改善箇所説明図

対象型式: YDN-D2N、YDN-D3K、YDN-SD2G、SD3B

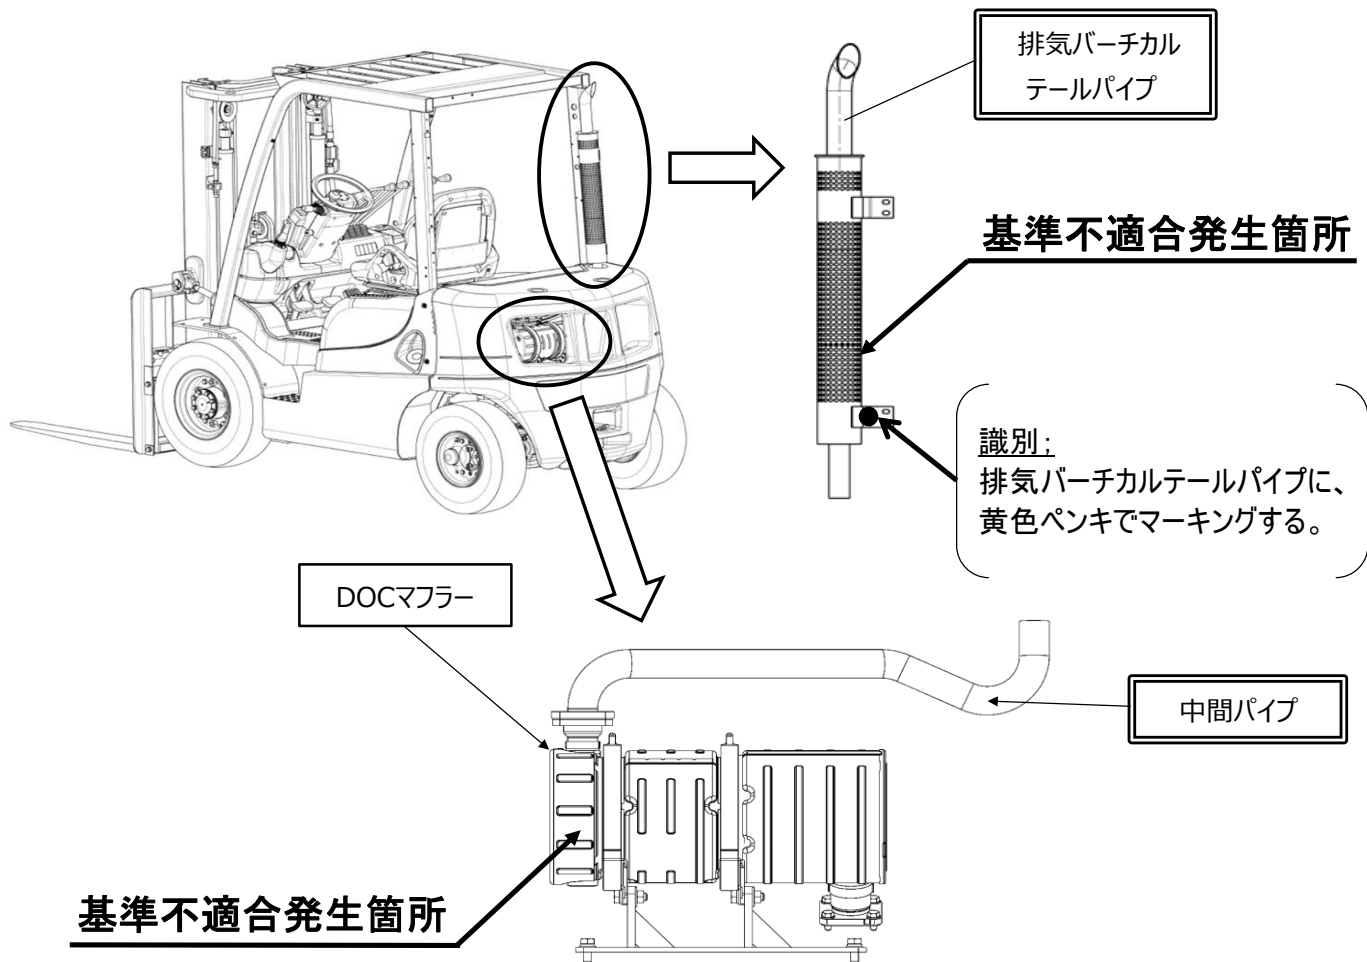
対策前	対策後
(1) バーチカルテールパイプ		内部構造変更 外観識別箇所
(2) DOCマフラー Assy	 OUT 180° IN 20°	出口の角度方向を是正 OUT 55° IN 20°
(2') 中間パイプ

内燃式フォークリフトにおいて、オプションで装着した排気バーチカルテールパイプの内部構造及びDOCマフラーの構造が不適切なため、排気圧力が一酸化炭素発散防止装置の装置型式メーカーの届出の値を超えており、排出ガス規制適合しないおそれがある。

全車両、DOCマフラーの出口側の角度を調整し、排気バーチカルテールパイプ及び中間パイプを対策品に交換する。
